Eight Discipline Report (8D Report)

To: 8D report No.: **CPCQ180813**
 From: **Chicony Power Technology** RMA claim No.: **N/A**
 CC: **N/A** Chicony P/N: **A045R068P-HW01-X1**
 Customer P/N:
 Submit date: **2018/09/13 updated** Product description: **45W adapter**
 Receive date: **2018/08/13** Defect D/C or Lot No.: **2018/05/25**

Subject: **Adapter power charge intermittent*1pc**

焊錫不良/soldering issue(補焊/包焊/吃錫)

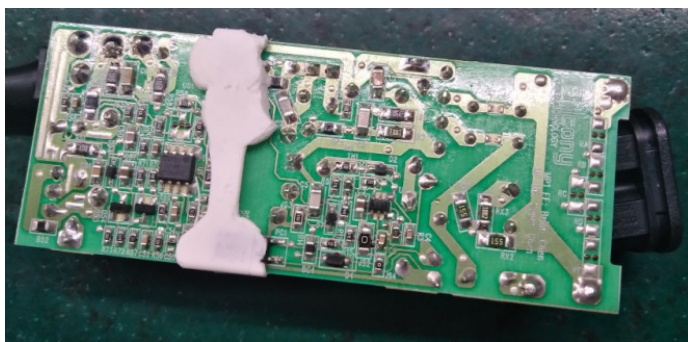
3.2 錫面確認時發現 PC1 吃錫量少.(注:如果是爐溫及助焊劑差異不可能只有單 PC1 一個零件腳位置少錫, 應該是整片 PCB 吃錫都有異常.)

3.3 量測 PC1 pad 與 PC1 零件腳之間偶爾出現開路現象.

3.4 PC1 補焊后再次量測 PC1 pad 與 PC1 零件腳之間確認為導通.

4. 電路圖分析:

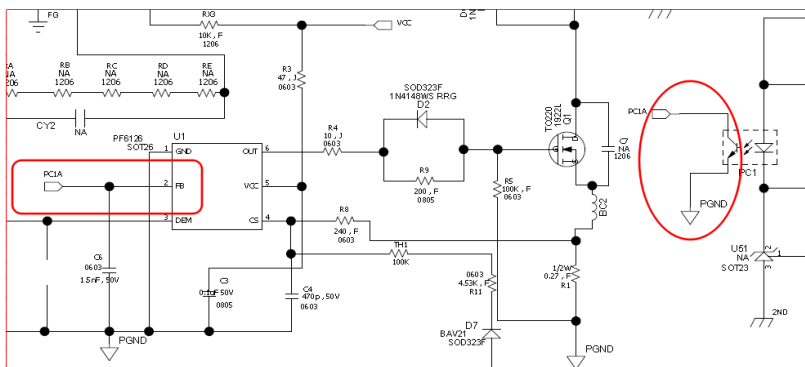
PC1 的 PGND 腳空焊,U1 第 2 腳無法接受到回授信號, U1 檢測關閉導致產品無輸出.

5. 原因分析:

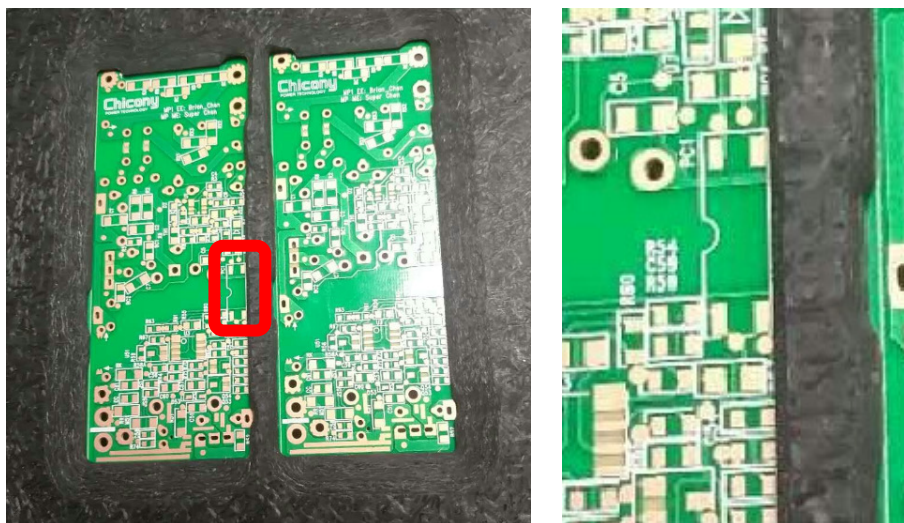
由於該機種為新機種試產,載具為新載具.調查廠內製程,PC1 pad 靠近載具合成石棱角处呈現陰影效应,導致 PC1 空焊.

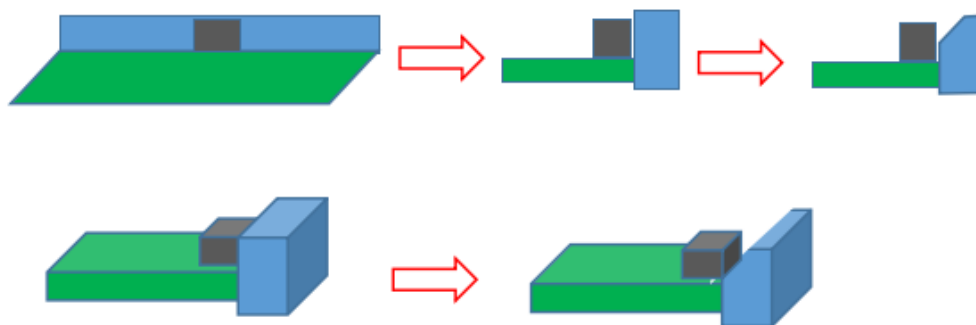
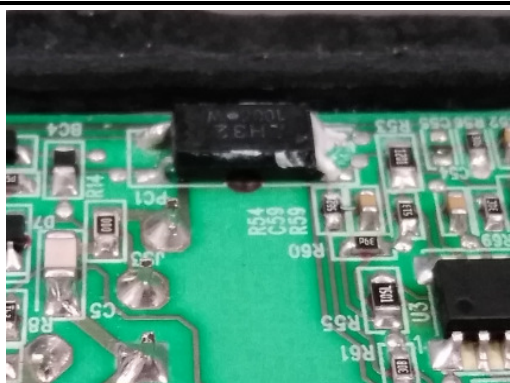
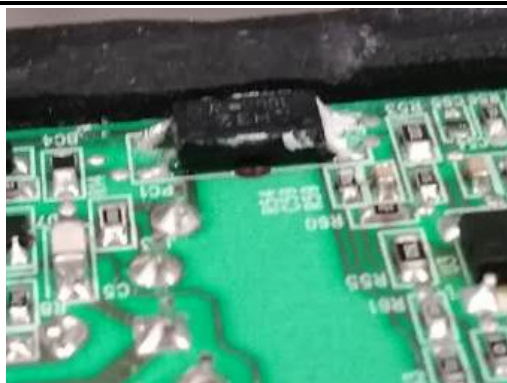
針對第六點,原因在於吃錫量少,可是分析方向都是指向空焊,請問你們要如何計劃去預防吃錫不良或者吃錫量少?

Reply:從不良品看確認為吃錫量少,空焊的原因就是吃錫量少。

ME 对载具棱角进行打磨處理可避免载具阴影问题导致空焊或吃錫量少。

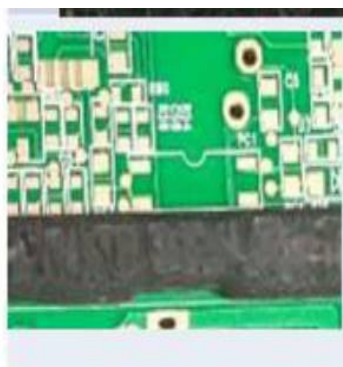
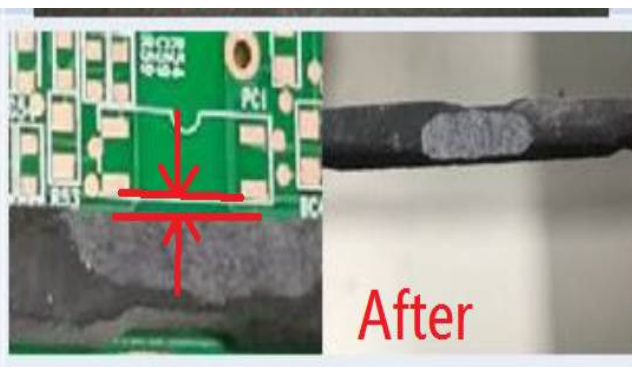
o. Before 與 After 圖片, **PC1 銅箔離版端間距不同**,請幫忙解釋變更原因

照片拍攝角度問題導致視覺誤差從而出現有間距不同的問題,重新拍照如下:

10. 確認工程《載具製作標準》guide line 有定義: 載具邊緣距離 SMD 零件 1.5mm

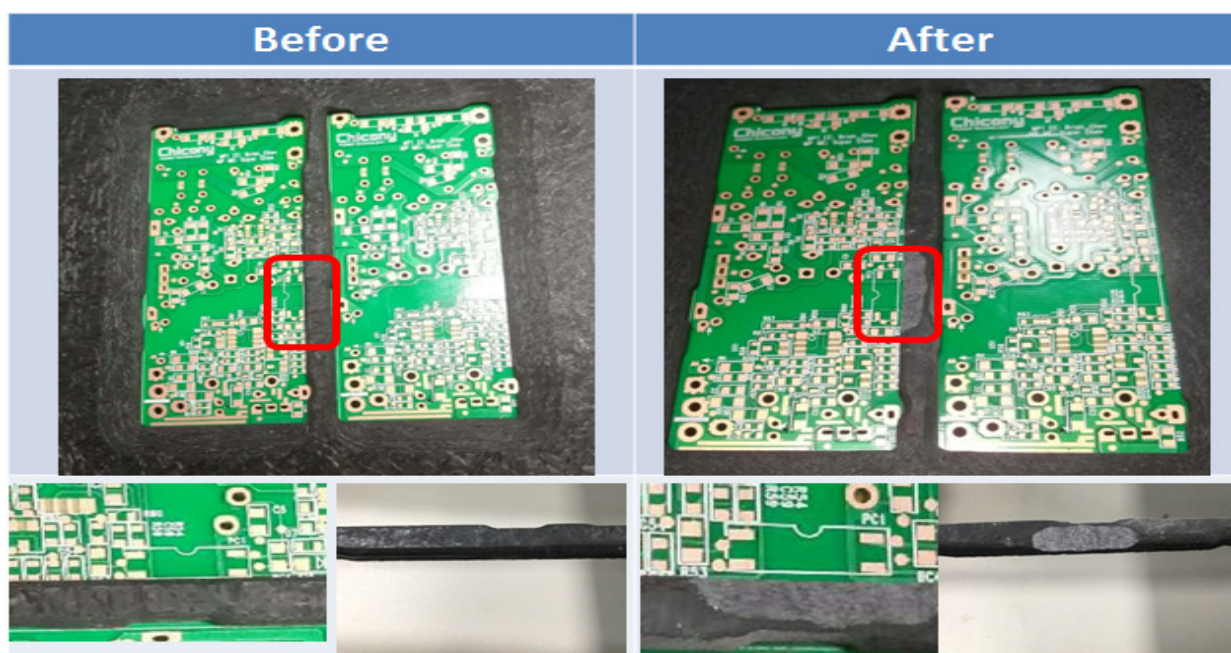
5.7 載具邊緣到 PCB 零件間距不能小於 1.5mm

部分 PC1 位置吃錫照片如下:

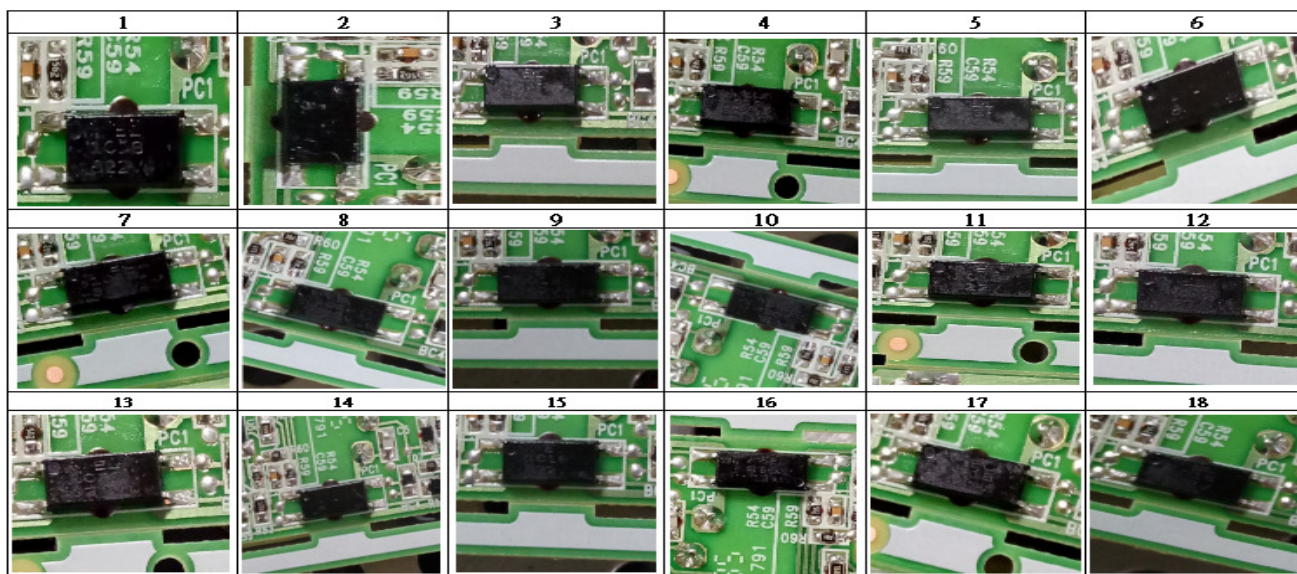
- 9/12 試產 500pcs 100%檢查 PC1 位置吃錫狀況(產線全檢 500pcs,IPQC 二次抽檢 300pcs),檢查結果無不良.確認改善對策有效.

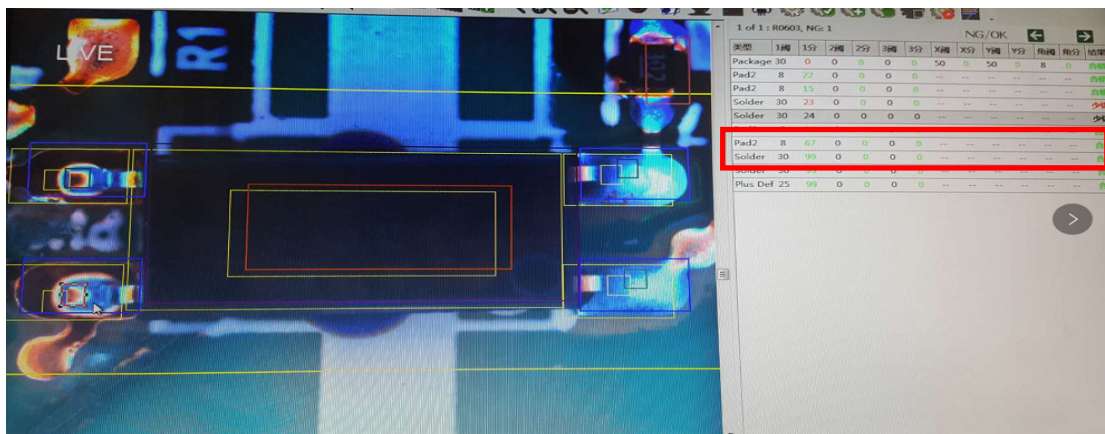
xx:如何判斷錫量過少或者空焊判斷?

检测方式如下: AOI(Automatic Optical Inspection,自動光學檢測)利用攝像頭快速拍照,將照片與資料庫內的標準影響做色階比對,利用色階的占比程度來做電腦判定,標準會透過內部燈源的反射狀況來做定義.例如:吃錫正常品的藍色占比定義為 30%以上,若是少錫的則會低於 30%,電腦自動判定為吃錫 NG.
